改善箇所説明図

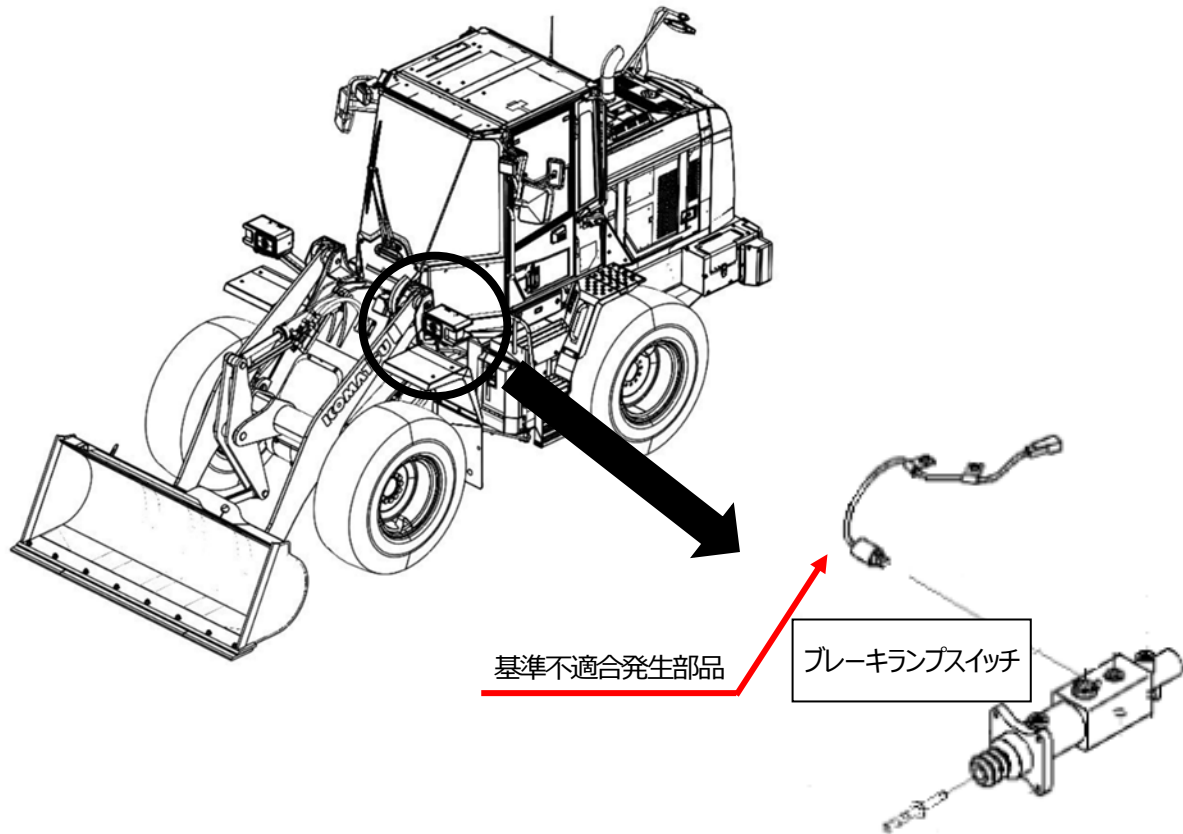
ショベル・ローダ等のブレーキランプスイッチにおいて、内部構成部品であるダイヤフラムの厚みに対するピストンとマイクロスイッチの位置調整が不適切なため、低温環境下でマイクロスイッチが導通しなくなることがある。
そのため、ブレーキペダルを踏み込んでも制動灯が点灯しないおそれがある。

全車両、ブレーキランプスイッチの製造番号を確認し、該当する期間に製造されたブレーキランプスイッチを対策品に交換する。

識別：キャブ内のヒューズボックスカバーの裏面に桃色のペイントを塗布する。
